Gutachterliche Stellungnahme

P374_GS01

Istzustand Bad

Wohnanlage Rhodestraße 3a, Obermenzing

Abb. 4: Exemplarische Aufnahmen zu den Anschlußfugen, Teil 1.

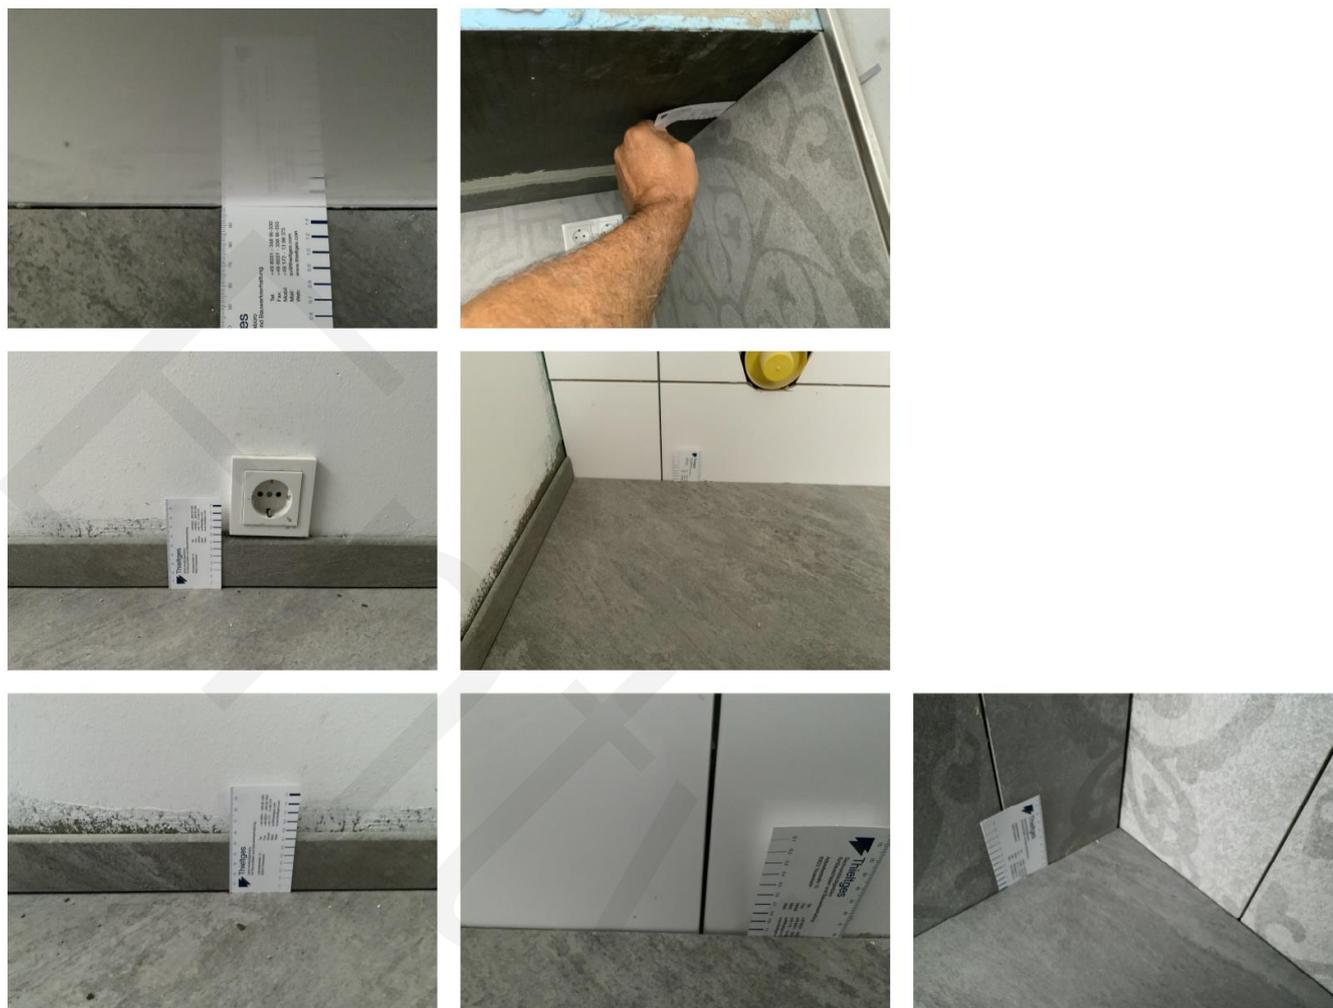
Die Mindestbreiten der Anschlussfugen werden in vielen Fällen unterschritten. Gemäß [R] 1 IVD-Merkblatt Nr. 3-1, Konstruktive Ausführung und Abdichtung von Fugen in Sanitär- und Feuchträumen, Teil 1: Abdichtung mit spritzbaren Dichtstoffen, 11-2014, Ziff. 5.1.1 und Ziff. 5.1.2 müssen elastisch hergestellte Anschlussfugen mindestens 5 mm breit ausgeführt werden. Dies gilt für Rechteck- und Dreiecksfugen gleichermaßen. Die vorhandenen Fugenbreiten sind auf den nachfolgenden Abbildungen exemplarisch dokumentiert. In allen Fällen wird die Mindestfugenbreite unterschritten.
